Regionalverband Ostwürttemberg

Verbandsversammlung des Regionalverbands Ostwürttemberg

Vorberatung Satzungsbeschluss der Teilfortschreibung Windenergie 2025,

Beratung der Ergebnisse der 2. Anhörung und Beschlussfassungen zur Gebietskulisse der Vorranggebiete für regionalbedeutsame Windenergieanlagen, Beschluss

Detailausschnitt Raum Jagstzell – VRG 41

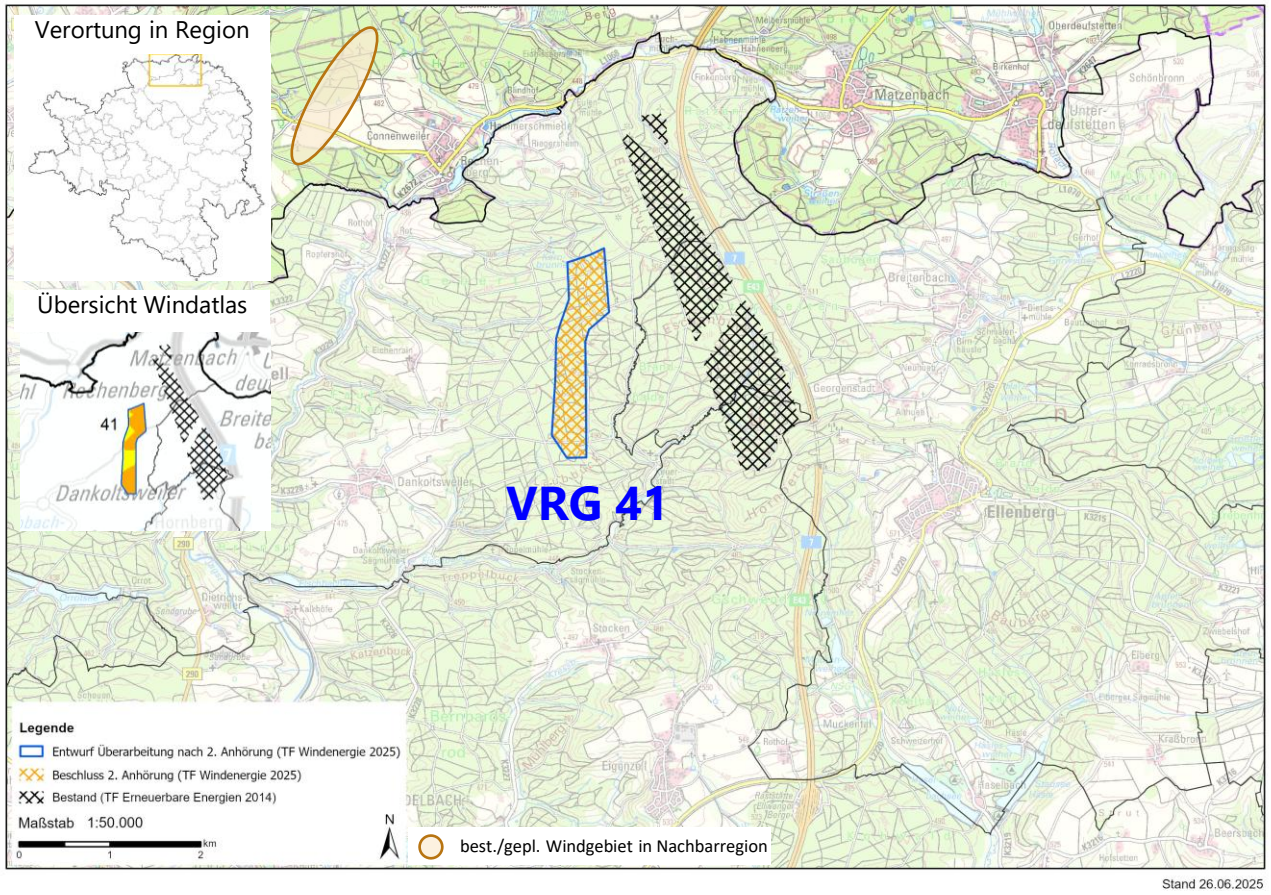
Haltung Kommunen:
→ Ellenberg: Erweiterung für eine WEA
→ Jagstzell: Zustimmung
→ Ellwangen: Bedauern der Reduzierung

Stellungnahmen TöB:
→ RPS (HNB): Gebiet im Nahbereich windkraftsensibler Arten, vrs. erhebliche Konflikte ->Prüfung und ggfs. Anpassung
→ LRA (UNB): landschaftliche Auswirkungen gegeben, vertretbar wg. Vorbelastung
→ NatSch-Verb.: geringer Minimierungseffekt durch Reduzierung, konkretere Angaben zu Vorkommen geschützter Arten (z.B. zu Schwarzstorch, Großer Abendsegler, u.a.)
→ Forst BW: Wiederaufnahme des früheren Umgriffs

Stellungnahmen Öffentlichkeit:
→ Keine

→ **Übernahme ohne Änderung in Endfassung**
(Umsetzung trotz artenschutzrechtlicher Bedenken möglich)
-> In Steckbrief Hinweis auf zu berücksichtigende artenschutzrechtliche Belange, ggf. Untersuchungen und Ausgleichs-, Vermeidungs- oder Minimierungsmaßnahmen

Detailausschnitt Raum Rosenberg – VRG 56

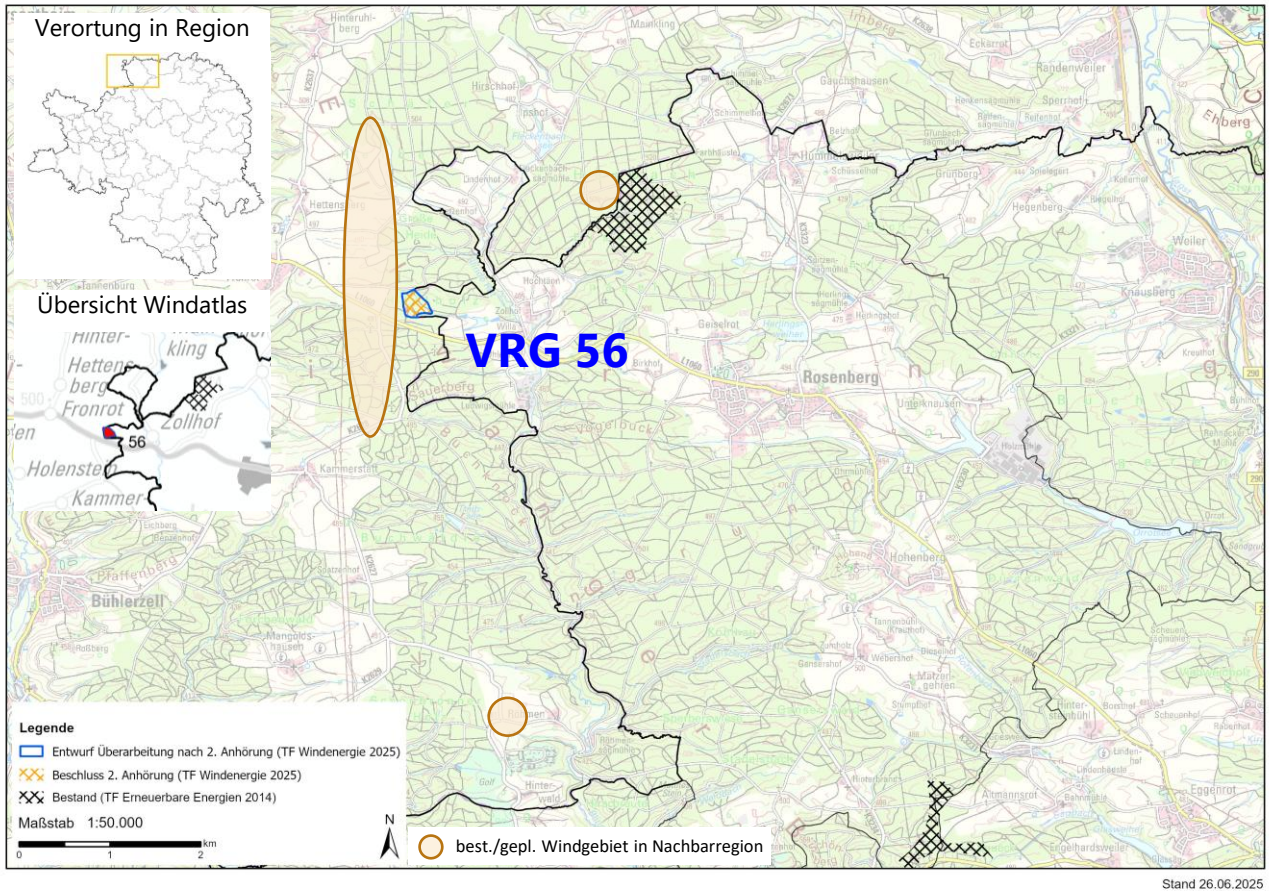
Haltung Kommunen:
→ Rosenberg: Keine Bedenken bei Einhaltung 1.000m Siedlungsabstand
→ Bühlertann: Ablehnung

Stellungnahmen TöB:
→ RPS (StEWK): problematische Flächengröße
→ LRA (UNB): an Windpark (LK SHA) angrenzend, Vorbelastung vorhanden
→ NatSch-Verb.: enorme natur- und artenschutzrechtliche Konflikte, kein Kompromiss für Gebiet möglich; Revierzentrum Schwarzstorch in Umgebung, Nachweise weiterer Vogelarten

Stellungnahmen Öffentlichkeit:
→ 4 ablehnende Stellungnahmen

→ **Übernahme ohne Änderung in Endfassung**
(bestehender Windpark angrenzend, Umsetzung trotz artenschutzrechtlicher Bedenken möglich)
-> In Steckbrief Hinweis auf zu berücksichtigende artenschutzrechtliche Belange, ggf. Untersuchungen und Ausgleichs-, Vermeidungs- oder Minimierungsmaßnahmen

Detailausschnitt Raum Ellwangen/Unterschneidheim – VRG 44

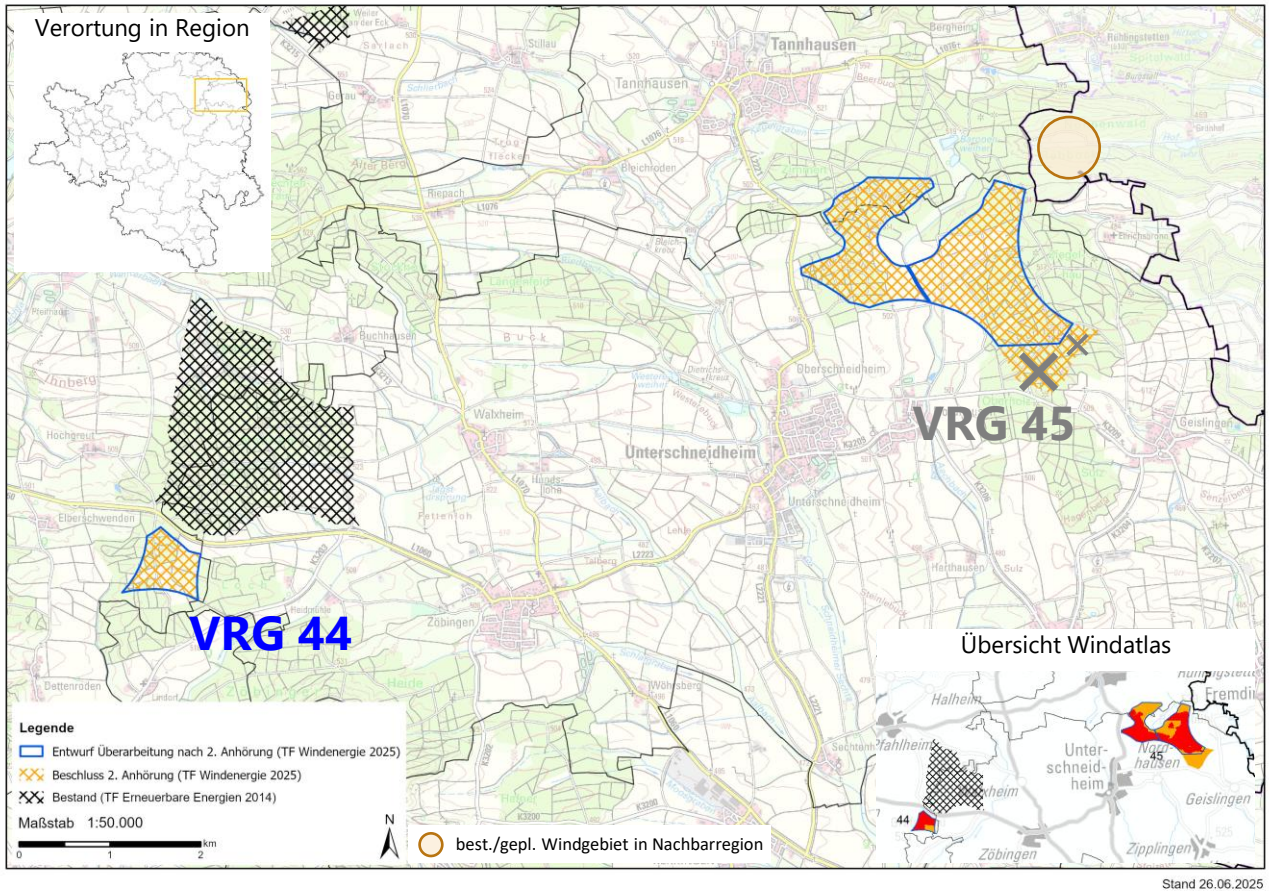
Haltung Kommunen:
→ Ellwangen: Zustimmung zu Reduzierung im Norden und verbleibender Restfläche

Stellungnahmen TöB:
→ RPS (LAD): Hinweis Umfeld Limes
→ LRA (LWS): Bedenken, Vorbehaltsflur II
→ LRA (UNB): Belastung Raumschaft, wg. Vorbelastung noch vertretbar, höhere Einschätzung der Umweltauswirkungen als SUP (teilweise konfliktbehaftet)
→ NatSch-Verb.: Erweiterung vertretbar, Brutvorkommen Milane und Wespenbussard im Gebiet, Verdichtungsraum Vogelzug

→ **Übernahme ohne Änderung in Endfassung**
(Erweiterung Bestandsgebiet, hohe Windhöffigkeit)

Vorschlag der Verwaltung:
→ Weiterführung mit gleichem Umgriff

Detailausschnitt Raum Nattheim – VRG 52

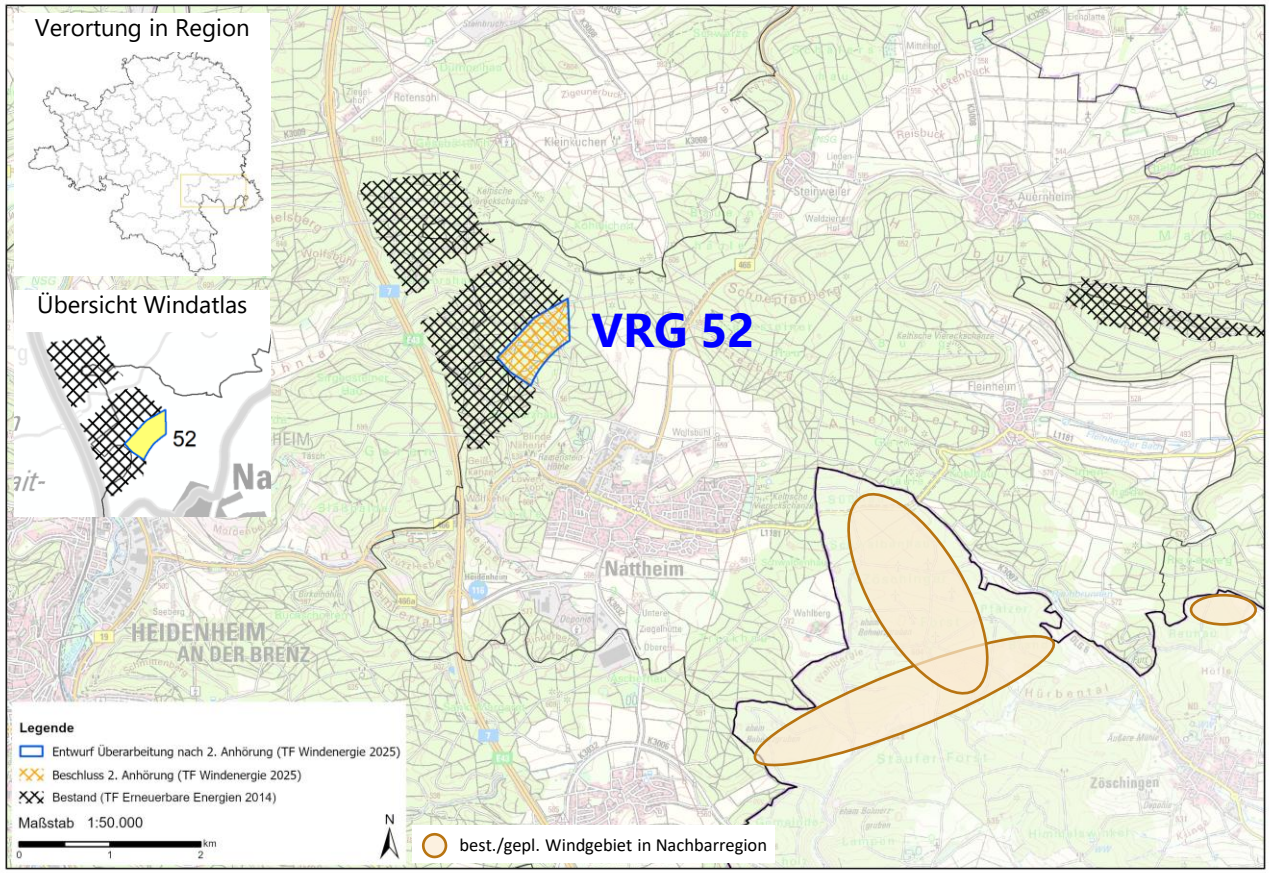
Haltung Kommunen:
→ Heidenheim: Zustimmung zu erfolgten Reduzierungen um Großkuchen
→ Nattheim: Zustimmung

Stellungnahmen TöB:
→ MLW: da Windhöffigkeit < 190 W/m² Überprüfung der Begründung zur Einschätzung der Umsetzbarkeit
→ LGRB: Vorkommen hochwertiger Rohstoffe
→ LRA (Forst): konfliktbehaftet, wg. Vorbelastung geeignet
→ NatSch-Verb.: deutliche Konfliktreduzierung durch Gebietsverkleinerung, Erweiterungsgebiet naturschutzfachlich vertretbar, Minderungsmaßnahmen erforderlich; Informationen zu Artenvorkommen im nahen Umfeld und mögl. Gefährdungen

→ **Übernahme ohne Änderung in Endfassung**
(Nachweis Umsetzungsinteresse, Erweiterung Bestandsgebiet)

Detailausschnitt Raum Aalen / Oberkochen / Königsbronn – VRG 55

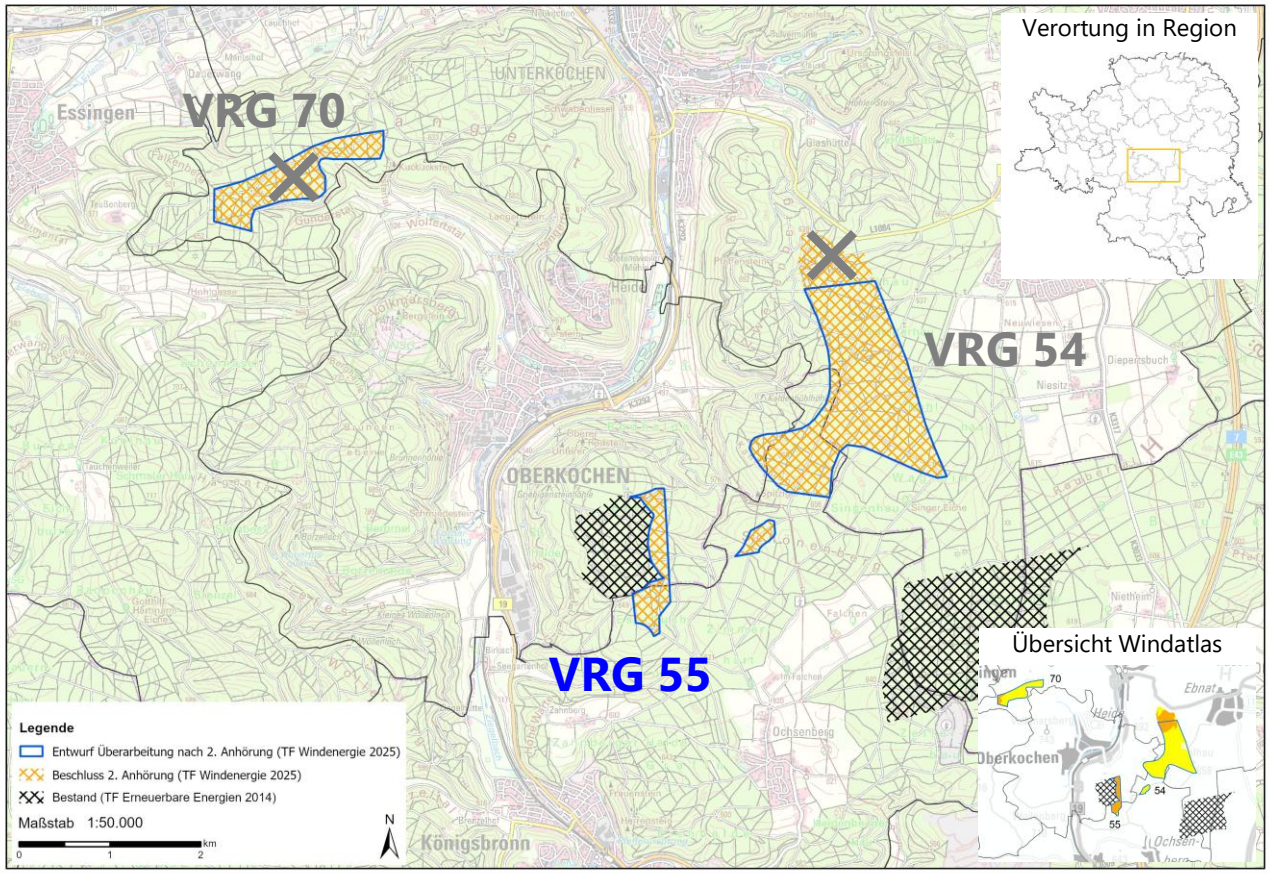
Haltung Kommunen:
- → Oberkochen: Keine Aussage
- → Königsbronn: Zustimmung Gesamtplan
- → Aalen: ambivalente Betrachtung der Windenergienutzung südwestlich Ebnat (Zusatzbelastung, Versorgung Gewerbepark)

Stellungnahmen TöB:
- → RPS (Verkehr): Konflikt Geradeausan-/abflug, Nennung Mindestfreihaltebereiche
- → LRA (Forst): keine grunds. Bedenken, Hinweis zu Waldkernflächen, Korridor Generalwildwegeplan
- → LRA (UNB): vertretbare Veränderung der Landschaft
- → NatSch-Verb.: Verdichtungsbereich Vogelzug, im Süden internat. bed. Wildtierkorridor, Vorschlag Reduzierung im Süden für kompaktere Form
- → Forst BW: Erweiterung auf Abgrenzung des 1. Entwurfs

Stellungnahmen Öffentlichkeit:
- → 5 Stellungnahmen, davon 1 Zustimmung, 4 Ablehnungen wg. Zusatzbelastung (inkl. 1 von Bürgerinitiative)

- → **Übernahme ohne Änderung in Endfassung**
  (gute Windhöffigkeit, artenschutzrechtliche Freihaltebereiche außerhalb VRG, keine Reduzierung im Süden, Prüfung Wildtierkorridor und Vogelzug bei nachgelagertem Verfahren)

Detailausschnitt Raum Steinheim / Gerstetten / Herbrechtingen – VRG 63

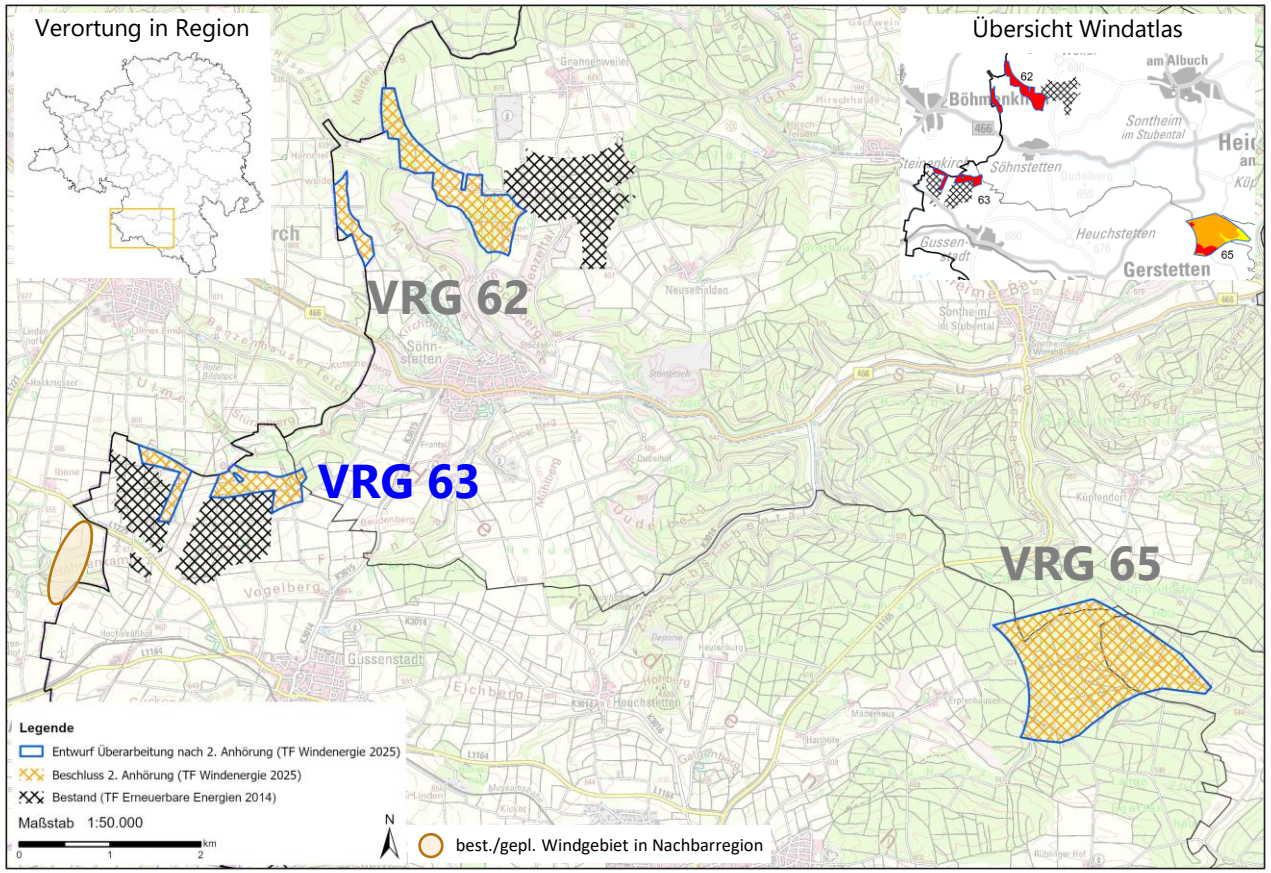
Haltung Kommunen:
- → Gerstetten: keine Kritik zu VRG 63, jedoch Überlastung durch Planung VRS
- → Steinheim: Ablehnung wg. Überlastung
- → Böhmenkirch: Ablehnung nördlicher Bereich des westlichen Teilgebiets wg. Überlastung

Stellungnahmen TöB:
- → LGRB: Vorkommen hochreiner Kalksteine, Bitte um Prüfung und Überarbeitung des VRG
- → LRA (Forst): Verweis auf Stn. zur 1. Anhörung, konfliktbehaftete Fläche, da beplantes Waldgebiet sehr klein, zudem schlechte Erschließungssituation
- → VRS: Bedenken, da Gebiet zu Überlastungssituation von Böhmenkirch führen würde
- → NatSch-Verb.: Aufgrund der Vorbelastungen mit entsprechenden Maßnahmen im nachgelagerten Verfahren aus naturschutzfachlicher Sicht umsetzbar

Stellungnahmen Öffentlichkeit:
- → 3 Stellungnahmen, davon 2 Ablehnungen,
1 Anregung zur Reduktion im Osten wg. Schattenwurf auf Solarpark

→ **Übernahme ohne Änderung in Endfassung**
(durch Reduktion der Westfläche keine Änderung der Überlastungssituation)

Detailausschnitt Raum Steinheim / Gerstetten / Herbrechtingen – VRG 65

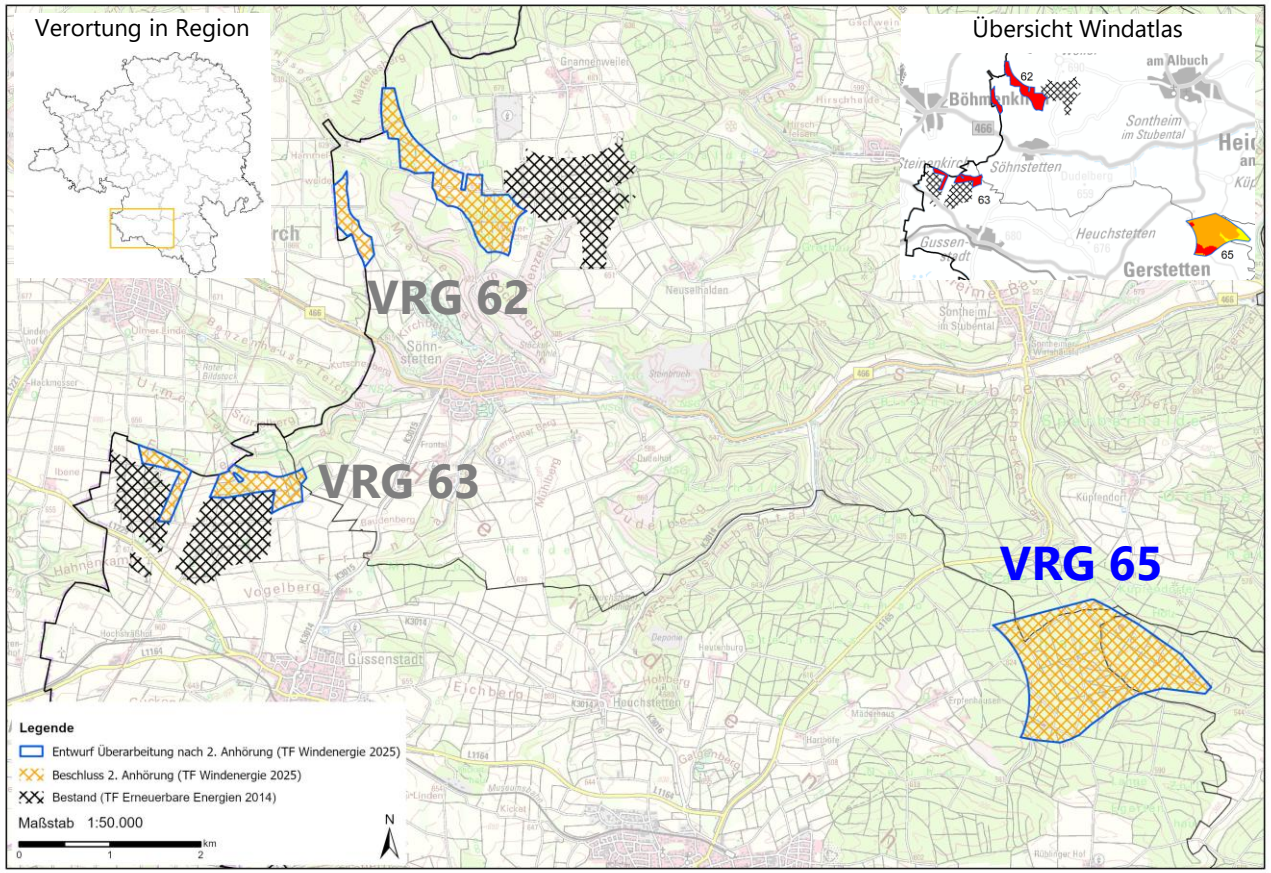
Haltung Kommunen:
- → Herbrechtingen: Zustimmung
- → Gerstetten: Aufgeschlossenheit und Kritik an Reduzierung im Süden
- → Steinheim: Ablehnung wg. Vorbelastung Küpfendorf durch 20ha große FF-PV-Anlage

Stellungnahmen TöB:
- → Bundeswehr: Jettiefflugstrecke mit Bauhöhenbegrenzung bis 1.005m ü. NHN, damit keine Betroffenheit
- → LRA HDH: Tourismus: Betroffenheit Albschäferweg, aber Beurteilung mögl. Beeinträchtigung erst bei konkreter Planung
- → NatSch-Verb.: enorme natur- und artenschutzfachliche Konflikte, daher kein Kompromiss für Gebiet möglich; sehr konflikthaft, da Schwerpunktvorkommen Raufuß- und Sperlingskauz, weitere Arten; im Umfeld (Küpfendorf) Nachweis Breitflügelfledermaus, im Gebiet Sommernachweise Zwergfledermaus, Kl. und Gr. Abendsegler (Sonderstatusart); große Belastung zusammen mit FF-PV-Anlage

Stellungnahmen Öffentlichkeit:
- → 1 Stellungnahme (Zustimmung)

- → **Übernahme ohne Änderung in Endfassung**
  (Umsetzung trotz artenschutzrechtlicher Bedenken möglich)
  -> In Steckbrief Hinweis auf zu berücksichtigende artenschutzrechtliche Belange, ggf. Untersuchungen und Ausgleichs-, Vermeidungs- oder Minimierungsmaßnahmen

Detailausschnitt Raum Niederstotzingen / Sontheim / Hermaringen – VRG 67

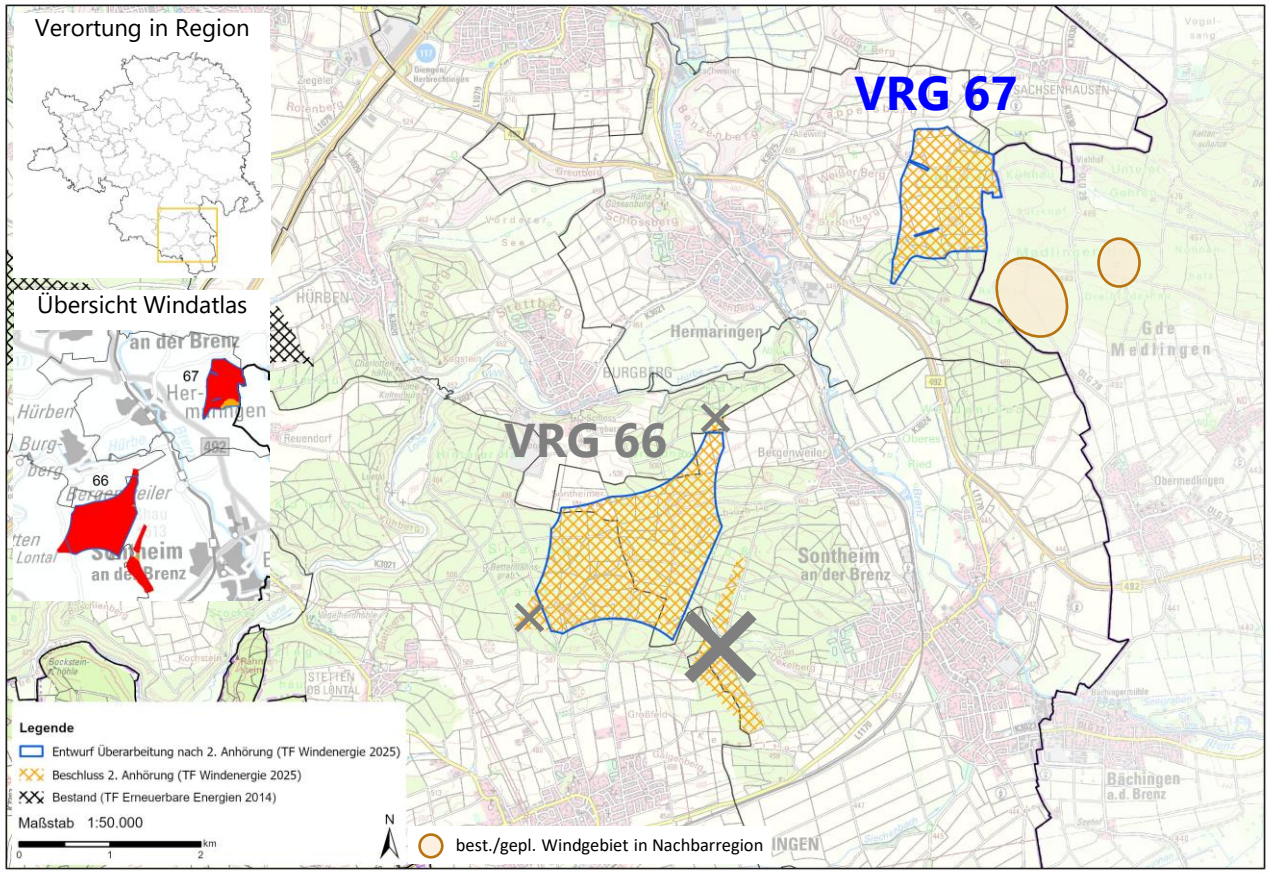
Haltung Kommunen:
→ Hermaringen: keine Stellungnahme (jedoch positive Stellungnahme bei 1. Anhörung)

Stellungnahmen TöB:
→ Bundeswehr: Jettiefflugstrecke mit Bauhöhenbegrenzung bis 1.005m ü. NHN, damit keine Betroffenheit
→ RPS (StEWK und LDA): „problematisches Gebiet“ wg. denkmalrechtlicher Belange, Sichtbarkeitsanalyse und Bewertung Beeinträchtigung bei konkretem Vorhaben
→ RPS (HNB): Gebiet im Nahbereich windkraftsensibler Arten, vrs. erhebl. Konflikte → Prüfung und ggfs. Anpassung
→ LRA (Forst): Verweis auf Stn. zur 1. Anhörung, konfliktbehaftete Fläche, Hinweis kartierte Großhöhlen und Alteichenwälder
→ NatSch-Verb: enorme natur- und artenschutzfachliche Konflikte, daher kein Kompromiss für Gebiet möglich
Hinweise auf Vogel-Brutvorkommen im Umfeld; im Waldgebiet Wochenstubenvorkommen Bechsteinfledermaus, Vorkommen Gr. Abendsegler (Sonderstatusart)

Stellungnahmen Öffentlichkeit:
→ 1 Stellungnahme (stärkere Berücksichtigung Natura2000- und Schutzgut Biotope)

→ **Übernahme ohne Änderung in Endfassung**
(sehr hohe Windhöffigkeit, keine Hinweise zu konkreter Lage der für Artenschutz wichtigen Bereiche, Umsetzung trotz artenschutzrechtlicher Bedenken möglich)
-> In Steckbrief Hinweis auf zu berücksichtigende artenschutzrechtliche Belange, ggf. Untersuchungen und Ausgleichs-, Vermeidungs- oder Minimierungsmaßnahmen
